Synopse der Stellungnahmen im Scoping-Verfahren zur Fortschreibung des Teilregionalplans Windenergie

Abbildung 1: Kartenausschnitt Anlage Nr. 2 zu Nr. N 01/2023 zur Verbandsversammlung am 12.05.2023

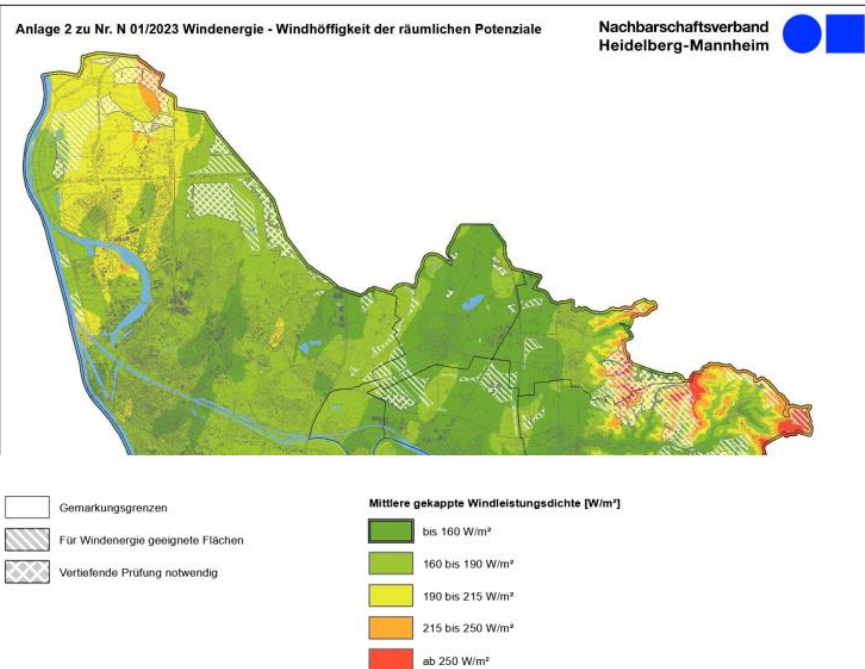
Dies ist für uns nicht nachvollziehbar. Nach den vorliegenden Scoping-Unterlagen und Kriterien zum Teilregionalplan Windenergie würde dies bedeuten, dass auf Mannheimer Gemarkung die o.g. Flächen im Käfertaler Wald, auf der Friesenheimer Insel und weitere Teilflächen im Norden Mannheims für einen „wirtschaftlichen Anlagenbetrieb“ nicht geeignet sind und damit als Potenzialflächen ausgeschlossen würden.

Abbildung 3: Ausschnitt Karte von PGNU 2013: Fortpflanzungsstätten und Konfliktpotenzial

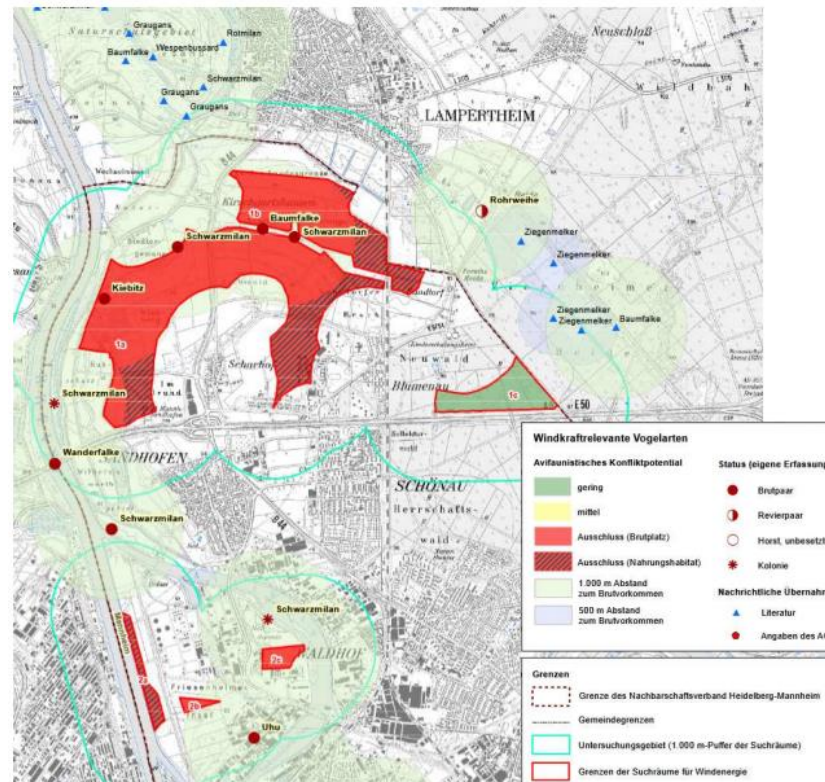
Darüber hinaus möchten wir darauf hinweisen, die dem Nachbarschaftsverband aus früheren Verfahren zum FNP Windenergie bereits diverse Untersuchungen zum Artenschutz in der Region Mannheim vorliegen. Sofern es dazu keine aktuelleren Untersuchungen gibt, sollten zumindest die Gutachten berücksichtigt werden. Dazu gehören u.a.:

Planungsgruppe Natur und Umwelt (PGNU) 2013: Avifaunistische Bewertung von Suchräumen für die Windenergie im Nachbarschaftsverband Heidelberg – Mannheim (siehe auch folgende Abbildung)
